08.12.05 № 13-13/1311

**Гидрогеологическое заключение к проекту строительства полигона
твёрдых бытовых и отдельных видов промышленных отходов в
Волховском районе Ленинградской области.**

На рассмотрение представлен рабочий проект «Строительство полигона твёрдых бытовых и отдельных видов промышленных отходов в Волховском районе Ленинградской области. Общая пояснительная записка (утверждаемая часть). 2005-008-ПЗ. Том 1», разработанный Санкт-Петербургским ГУП «ОПКТБ «Экоинж». Участок под строительство полигона ТБО расположен в 1,5км к востоку от д.Кути Кисельнинской волости Волховского района Ленинградской области.

Уровень поверхности земли от полигона ТБО и по данным РД ООО ЛЕНВОДПРОЕКТ

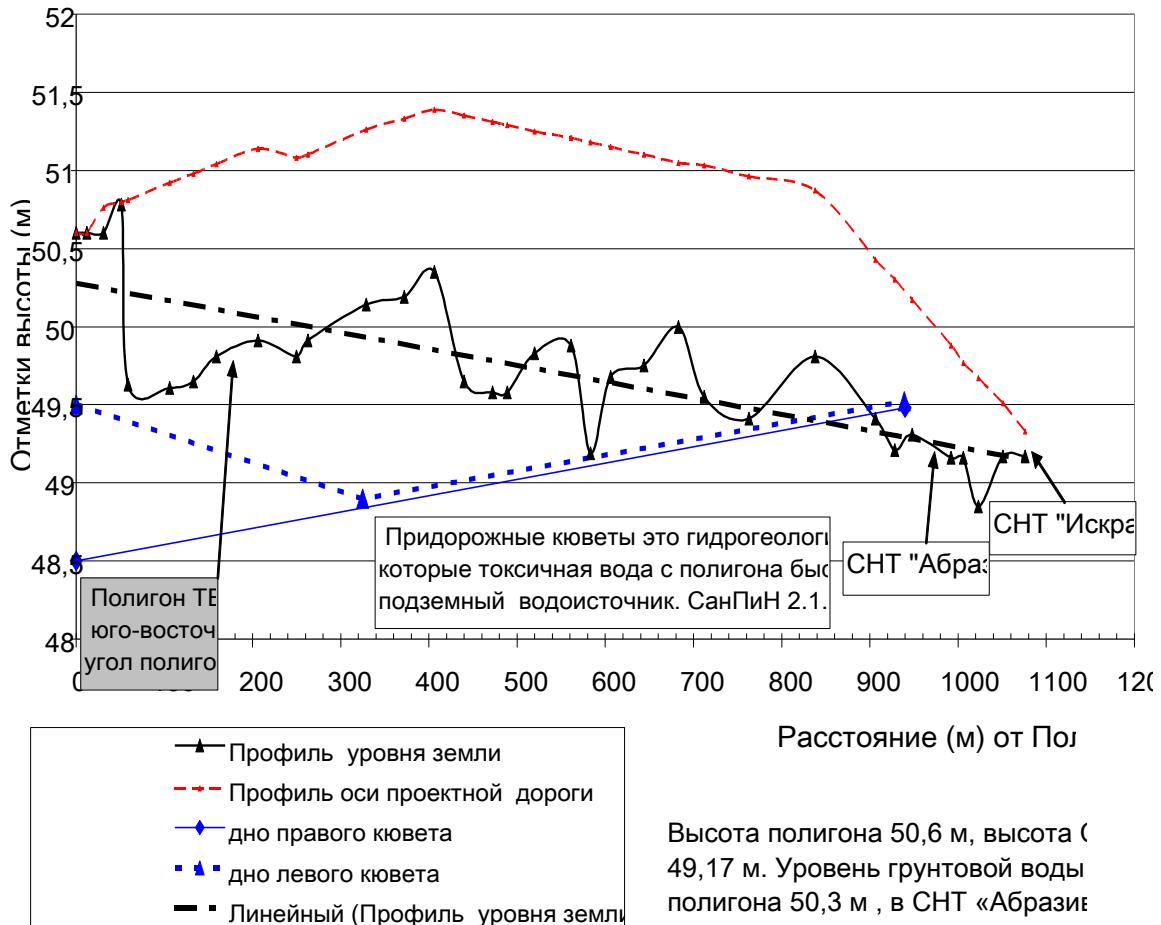
Контрольно-надзорной властью утверждается, что токсичный фильтрат с полигона не попадет в колодцы садоводов, единственного источника воды для бытовых целей. Основание - экспертное заключение «Севзапнедра» от 08.12.05 №13-13/1311, цитата из заключения: «Общее плавное падение зеркала грунтовых вод вместе с общим снижением рельефа происходит в сторону Ладожского озера».

Во вложенном файле, построено изображение уровня поверхности земли по профилю от полигона до садоводств вдоль строящейся дороги по данным взятым из рабочих документов ЛЕНВОДПРОЕКТ СПб 2010г «Подъездные пути к полигону ТБО» и далее до р. Чаженка на юге садоводств, по данным из Проекта осушительной сети массива садоводств Ждановского района 1981г. Высота полигона 50,6 м, высота СНТ «Абразив» 49,17 м, и высота берега р. Чаженка 44,15м. Уровень грунтовой воды на юге полигона 50,3 м (стр3 заключения), в СНТ «Абразив» 48м, р. Чаженка 44м. Т.е. фактически полигон выше садоводств и «общее плавное падение зеркала грунтовых вод вместе с общим снижением рельефа происходит и в сторону садоводств» следовательно, поток грунтовых вод от полигона пойдет к садоводствам, будет загрязнена вода в колодцах садоводов фильтратом с полигона, что является нарушением требований природоохранных законов.

"Общее плавное падение зеркала грунтовых вод вместе с общим снижением рельефа от стороны садоводств, поток грунтовых вод от полигона пойдет к садоводствам" Полигон на охраны источника водоснабжения . СанПиН 2.1.4.1110-02
